**Modulo per la presentazione delle osservazioni per i piani/programmi/progetti sottoposti a procedimenti di valutazione ambientale di competenza statale**

ID: Codice procedura (ID\_VIP/ID\_MATTM):10844

Impianto per la produzione di energia elettrica da fonte eolica, costituito da 6 aerogeneratori della potenza complessiva di 37,2 MW, un sistema di accumulo da 25 MW e relative opere connesse in località "Rempillo" nel comune di Pitigliano (GR).

## TESTO DELLE OSSERVAZIONI

**Immagine n. 4** Situazione di saturazione da impianti FER nella provincia di Viterbo. Non sono riportati gli impianti fotovoltaici e agrivoltaici che hanno inciso per buona parte nel cumulo di impianti FER per superare già nel 2023 gli obiettivi del PNIEC assegnati alla Regione Lazio per il 20230.

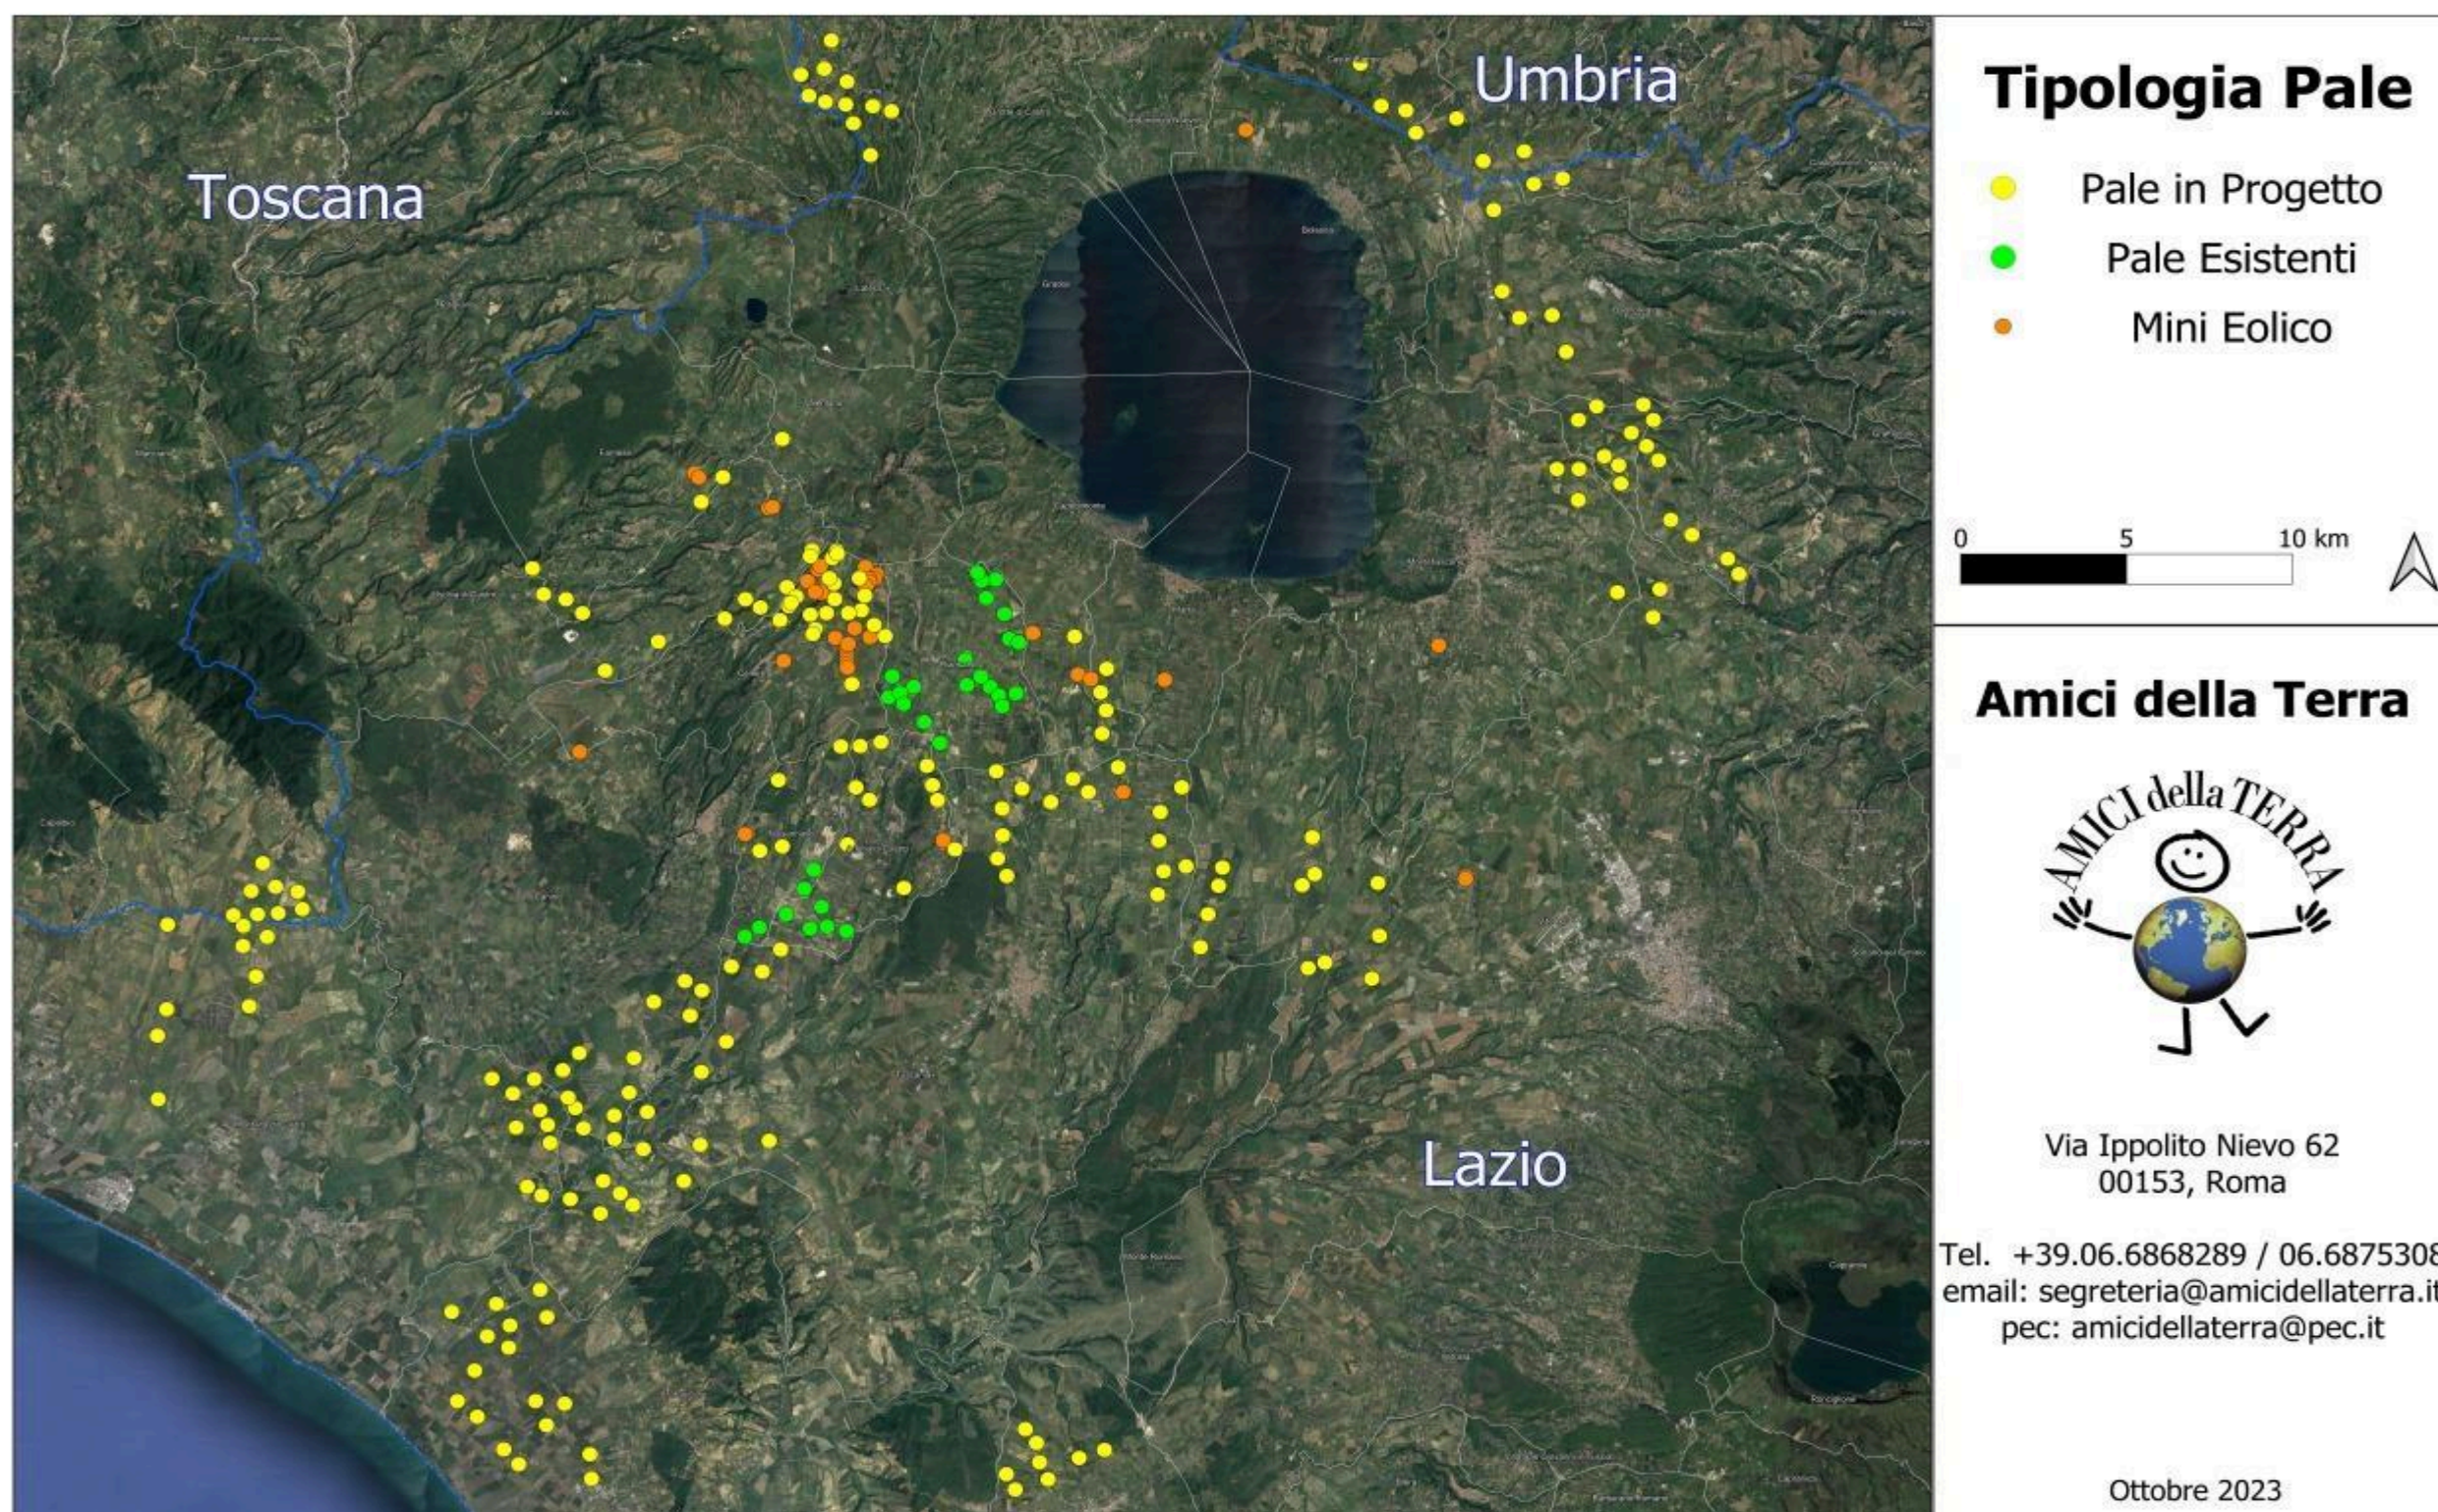
nn. 1 e 2 e crea anche degli impatti negativi anche sui beni naturalistici come verrà dettagliato nell'Osservazione n. 4. Inoltre andrebbe a sommarsi al già enorme cumulo di impianti eolici e fotovoltaici e geotermici che già creano una elevata criticità ambientale nella provincia di Viterbo e interferiscono anche con il territorio toscano come si può vedere dalle immagini nn. 4 e 5 dell'Allegato n. 1.
